Oggetto: D.Lgs. n. 152/2006, L.R. n. 26/2022. Verifica di assoggettabilità a V.I.A. inerente al "Progetto di ampliamento di un impianto di recupero e smaltimento rifiuti non pericolosi di natura ferrosa e non ferrosa in agro di Melissano – Zona Industriale.

Proponente: T.C.E.R. Recupero s.r.l. (P.IVA 04155150750).

Comunicazione dell'avvenuta pubblicazione della documentazione nel sito web della autorità competente (art. 19, c.3, D.Lgs. n.152/2006).

Figura 1 Sovrapposizione intervento con vincolistica PTA

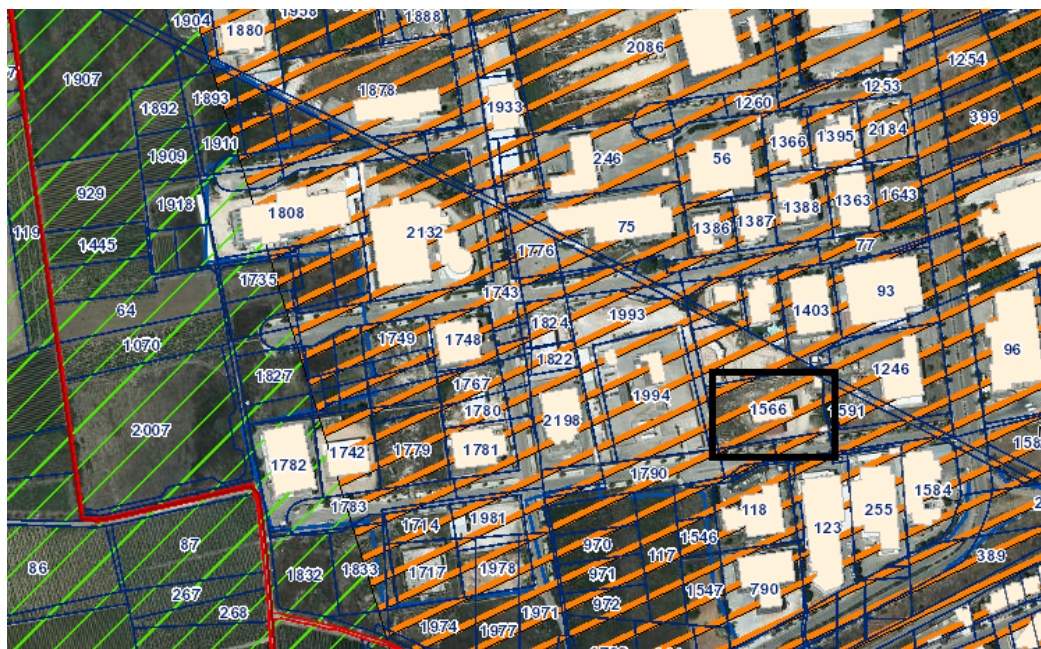
La superficie del lotto di ampliamento dell'impianto ricadono nella **buffer zone di aree** sottoposte a vincolo d'uso degli acquiferi, dal PTA approvato con **D.C.R. n. 230/2009 ed il cui il cui aggiornamento 2015-2021 è stato approvato con D.C.R. n. 154 del 23/05/2023**, cosiddetto di "**Contaminazione Salina**".

In tali aree, il P.T.A. ha previsto misure volte a promuovere la pianificazione nell'utilizzo delle acque, al fine di prevenire ripercussioni sulla qualità delle stesse e a consentire un consumo idrico sostenibile, tenendo conto delle disponibilità, della capacità di ricarica delle falde e delle destinazioni d'uso della risorsa, compatibili con le relative caratteristiche qualitative e quantitative, applicando le limitazioni di cui alle **Misure M 2.10 dell'allegato 14 del PTA (misure KTM 8 dell'elaborato G – Programma delle Misure ed art. 53 delle NTA dell'aggiornamento adottato con D.C.R. n. 154 del 23/05/2023)**, alle quali si fa espresso rinvio, in caso di prelievi di acqua da falda.

Tanto premesso, questa Sezione, ritiene, di **subordinare l'espressione del proprio parere** a seguito delle integrazioni:

- relazione tecnica con specifica descrizione del sistema di gestione e smaltimento delle eventuali acque di processo;
- relazione in merito a possibili interferenze dell'attività di estrazione alla presenza/assenza di eventuali pozzi per uso potabile nel raggio di 200 m ed in caso positivo, sia verificato il rispetto delle distanze di cui al R.R. n. 12/2011, con riguardo di darne esplicita evidenza alla Sezione scrivente;
- relazione in merito all'approvvigionamento in funzione delle cubature idriche necessarie ai servizi igienico sanitari e all'abbattimento polveri con indicazione del contratto di allaccio alla rete idrica.
